## NOTAT

Ref. Detaljregulering for Fana, gnr. 13 bnr. 107 m.fl.  
Plan – ID 64570000

### Angående foreslått tilpassing av planavgrensningen i revidert planforslag med plankart og tilhørende bestemmelser datert 18.08.2021.

Utklipp av plankart 18.08.2021 sammenlignet med utklipp av plankart datert 10.03.2020 (høringsforslag) til høyre.

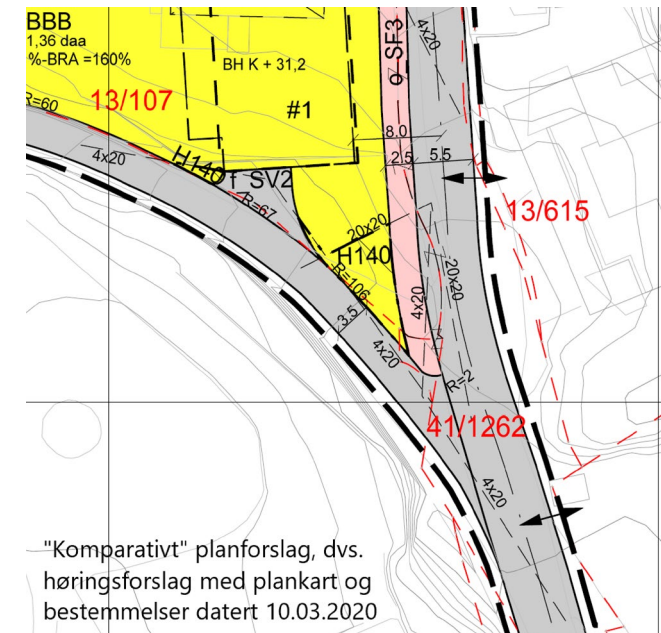
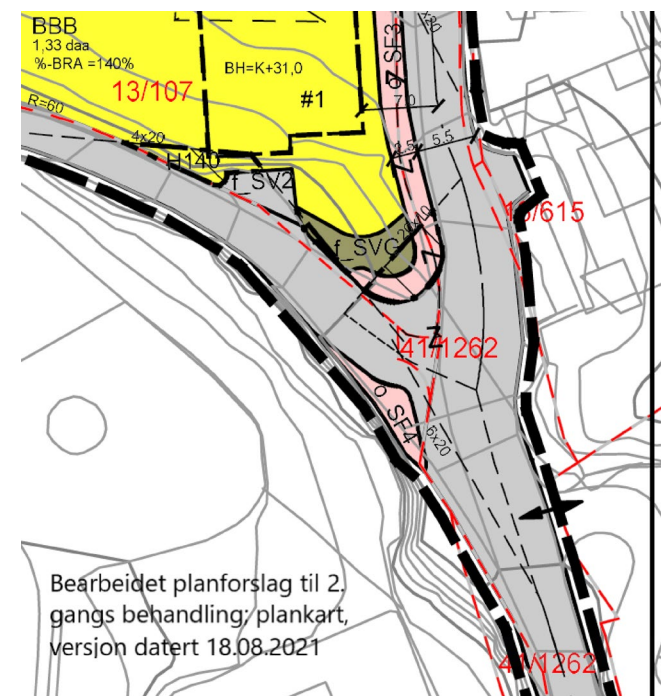
Forslått endring gjelder en marginal utvidelse av planområdet og forholder seg til eksisterende situasjon for opparbeidet vegareal. Endringen foreslås da den vil gi og sikre bedre fremkommelighet og trafiksikkerhet for alle trafikantgrupper i krysset mellom kommunal og privat del av Jacob Kjødes veg.

Foreslått justering av planområdet angår veg-eiendommen Jacob Kjødes veg samt en marginalt liten del av 13/115 (Jacob Kjødes veg 15) ved krysset. Alle endringer er iht. dagens situasjon, og medfører en mindre justering av planområdet.

- Revidert grep medfører en mer naturlig linjeføring samt større åpenhet i krysset - også mht. svingradius fra vest til nord, og omvendt. Samlet sett økes både fremkommelighet og sikkerhet i krysset.

- Krysset utformes tilsvarende som i dag, men med en mindre tilpasning av fortauet nord for krysset sammenlignet med det komparative planforslaget datert 10.03.2020. Se utklipp av de ulike versjonene til høyre. En forlenging av fortauet rundt hjørnet mot sidevei vil lede gangtrafikken lenger bort fra selve kryssområdet, og skape en bedre trafikal situasjon.

Prinsipp for kryssutforming i Høringsutkastet datert 10.03.20:

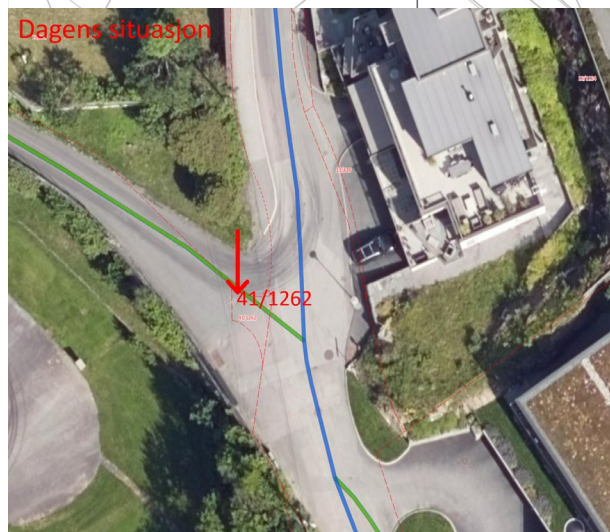
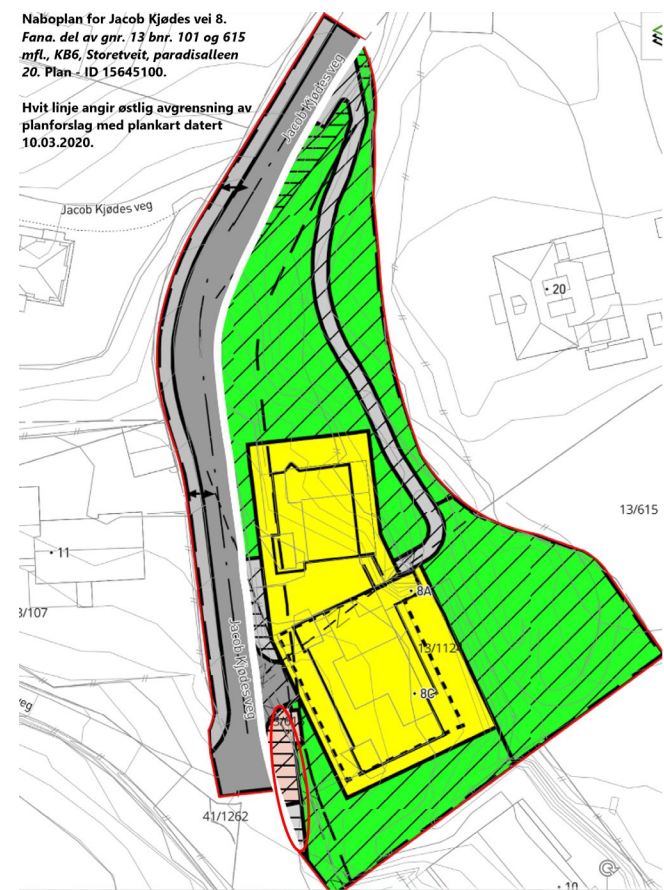
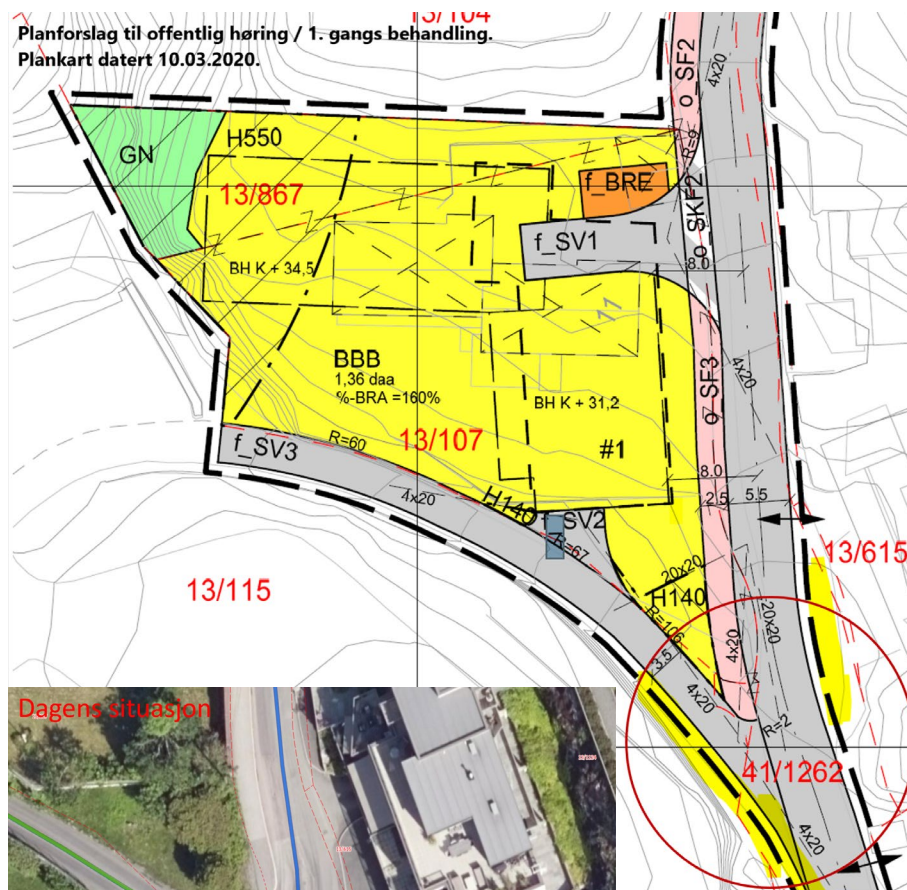
- Høringsutkastets planområde var avgrenset langs østsiden av regulert kjøreveg i naboplanen for Jacob Kjødes veg 8, plan-ID 15645100. Dette grepet ble gjort etter dialog med Bergen kommune, og medfører at høringsutkastets planavgrensning og kjørevegformål ikke forholder seg til dagens vegsituasjon. Se utklippene til høyre som viser: høringsforslagets plankart, naboplanens plankart og flyfoto over dagens situasjon.
- Hvit linje i utklipp lengst til høyre viser høringsutkastets planavgrensning mot øst og i forhold til naboplanen på Jacob Kjødes veg 8; *Del av Gnr. 13 Bnr. 101 og 6015 mfl., KB6, Storetveit, Paradisalleen, plan-ID 15645100.*

- Krysset strammes opp sammenlignet med dagens situasjon. Se flyfoto og rødt omriss i utklipp fra høringsforslagets plankart.
- Fortau trekkes inn i krysset frem tom. g/ bnr 41/1262 midt i dagens kryss. Se utklipp til venstre.
- Utformingen medfører en begrensning på svingradius for gjennomkjøring mellom vest og nord, og fra nord mot vest.

- Rødt omriss: Angir areal hvor det reviderte forslaget (plankart datert 18.02.2021) foreslår endringer sammenlignet med høringsutkastet (planforslag datert 10.03.2020). Se neste side for detaljer om revidert planforslag.
- Gul farge øst for krysset: Angir hvor aktuelle arealformål i naboplan (plan-id 15645100) foreslås endret til arealformål kjøreveg (i revidert planforslag datert 18.08.2021).
- Gul farge sørvest for krysset angir hvor det reviderte planforslaget (datert 18.08.2021) foreslår en mindre justering / utvidelse av planområdet tilpasset dagens situasjon.

**Revidert planforslag til 2. gangs behandling; plankart og bestemmelser datert 18.08.2021.**

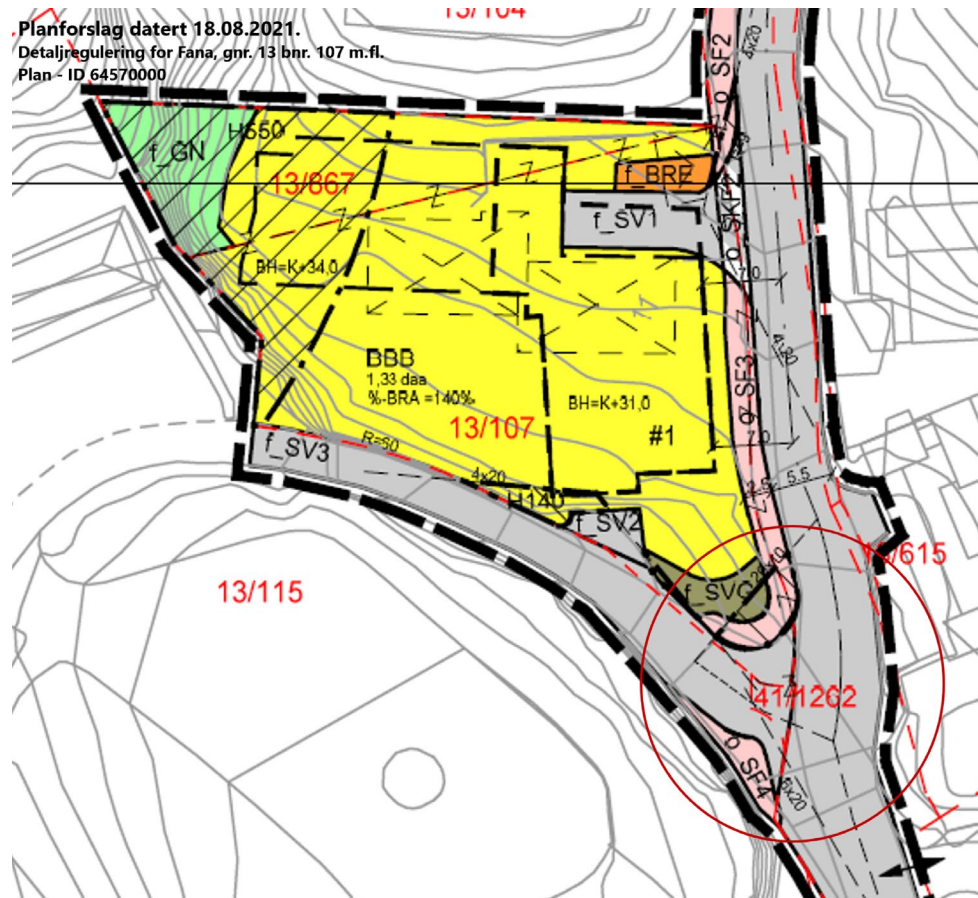
Endringer ang. planområdet avgrensing (innenfor rød sirkel i utklipp nedenfor):

- Planområdet foreslås tilpasset / utvidet mot øst iht. dagens opparbeidede veg- og kryssareal.
- Planområdet foreslås tilpasset / utvidet mot sørvest iht. dagens vegareal og eiendomsgrense, sør for krysset.

Detaljregulering Fana. Del av Gnr. 13 Bnr. 101 og 6015 mfl., KB6, Storetveit, Paradisalleen, plan-ID 15645100. (dvs. JK veg 8).

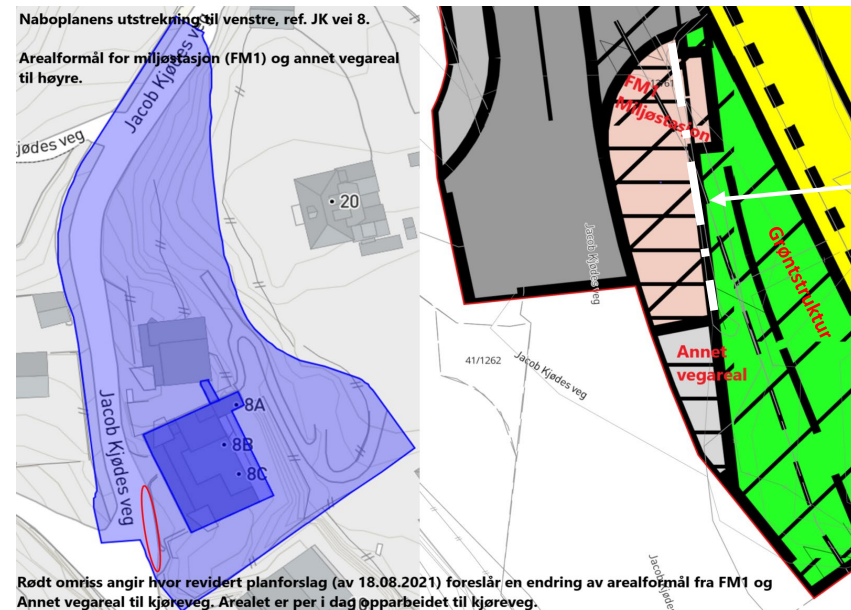
- Naboplanens arealformål «annet vegareal» og det meste av arealformålet «FM1 Miljøstasjon» foreslås innlemmet i planforslagets arealformål «kjøreveg.»

- For areal regulert til «annet vegareal» medfører ikke endringen vesentlige konsekvenser.
- For areal regulert til FM1 medfører endringen at det aktuelle arealet i fremtiden ikke kan benyttes til renovasjon. Men, FM1 er i dag opparbeidet som en del av dagens veg- og kryssareal. Dette tatt i betraktning så vil foreslått endring i realiteten ikke ha u hensiktsmessige konsekvenser sammenlignet med dagens (plan-)situasjon, men heller være en rettmessig og hensiktsmessig endring gitt hvordan FM1 er og ble opparbeidet i forbindelse med bygging av leilighetsbygget med adresse Jacob Kjødes vei 8. Det kan også nevnes at arealformålet grønnstruktur øst for FM1 per i dag er opparbeidet som et fortauareal hvor eventuelle avfallskontainere kan hensettes i forbindelse med tømmedag, også i fremtiden dersom behov. Se hvit stiplede linje i utklipp til høyre.

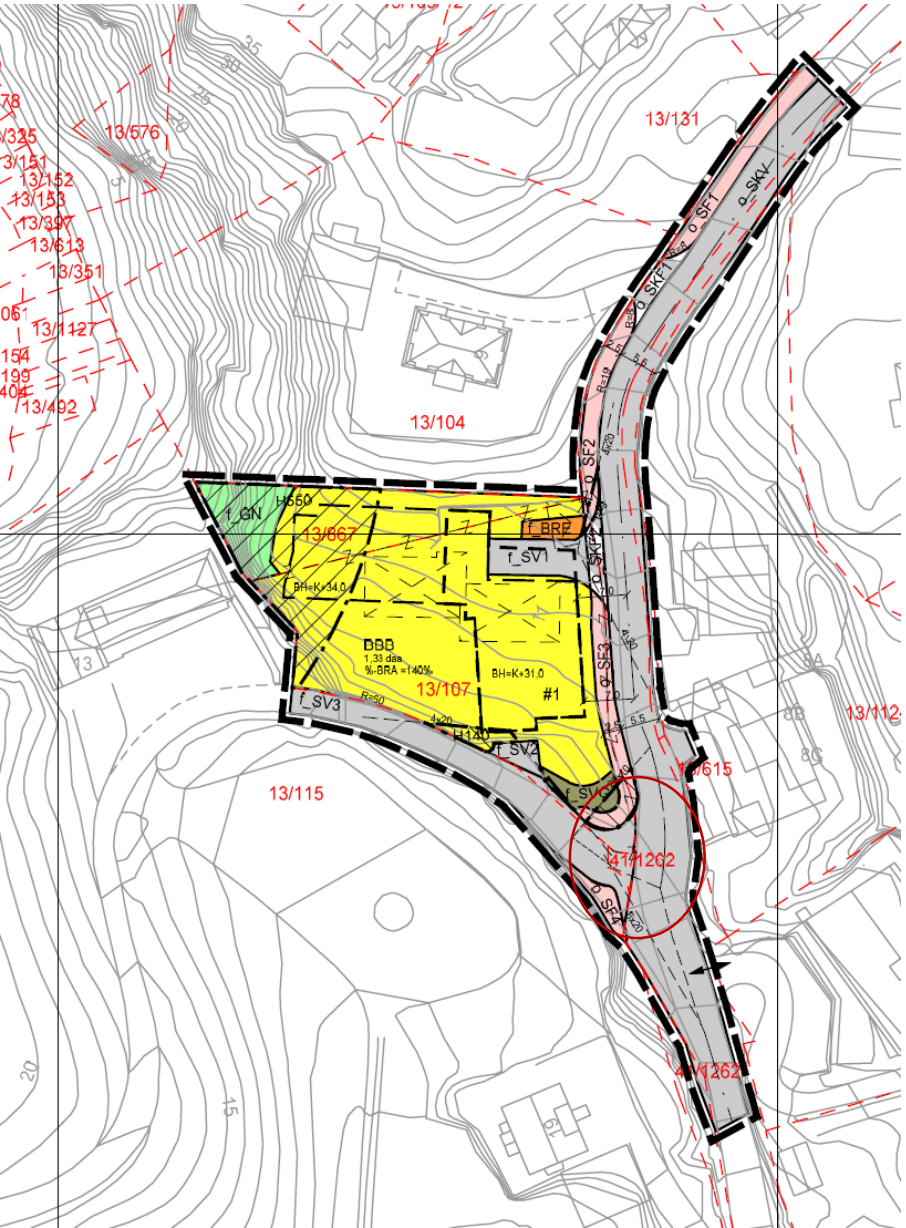
- *Foreslått utvidelse av planområde mot sørvest, sør for krysset handler om å inkludere det arealet som per i dag er opparbeidet til kjøreveg og et mindre grøfteareal / tilgrensende vegareapø som tilhører den kommunale veg-eiendommen.*
- *En mindre del av tilpassingen / utvidelsen omfatter et marginalt areal innenfor g/bnr 13/115, men det er altså ikke snakk om ny bruk.*
- *Endringen er en tilpassing til dagens situasjon, og medfører ikke uhensiktsmessige konsekvenser for hjemmelshavere eller andre for den sags skyld.*
- *Foreslått endring vil være positivt for den trafikale situasjonen da tilgjengelig areal benyttes optimalt og iht. til dagens situasjon. Endringen må i det videre sees i sammenheng med foreslått justering av kryssets utforming, som samlet sett gir en bedre trafikal situasjon. Se beskrivelse av foreslått utforming nedenfor.*

- Som det fremkommer av kartskissen til høyre er fortauet i plan-ID 15640003 regulert inn til senter av krysset. Etablering av fortau inn til senter av kryss vil forringe fremkommelighet igjennom krysset til / fra privat del av Jacob Kjødes vei, og er uheldig. Dette grepet videreføres derfor ikke.

- Med utgangspunkt i i anbefaling i Trafikkfaglig vurdering datert 25.02.2021 legger planforslaget opp til en trafikkø / et fortausareal på sørsiden av krysset, ved dagens postkassestativ. Som vist i kartskissen til høyre forlenges dette fortauet mot sør og frem til det er mulig å få til en naturlig overgang til fortauet slik det er regulert i plan-ID 15640004.

- Fortaus-øyen strekkes også noe mot vest på privat del av Jacob Kjødes veg. Dette arealet er på privat eiendom / veg. På nordsiden av krysset forlenges fortauet langs krysset mot vest, også på privat eiendom.

- Nordvestlig del av o\_SF4 er langs privat del av Jakob Kjødes veg, og er strengt tatt unntatt Bergen kommunes krav om 0,5 m «annen veggrunn» og N100 for den sags skyld. Her settes det ikke krav til «annen veggrunn.» Ok?
- For den delen av o\_SF4 som er langs kommunal / offentlig veg er det naturlig å løse «annen veggrunn» utenfor planområde. Dette er illustrert med en grønt stiplede omriss vest for o\_SF4, som naturlig kan kobles til «annen veggrunn» i tilgrensende plan (plan-ID 15640003). Overgangen er vist med pil. Ok?
- Har dere øvrige kommentarer / innspill?
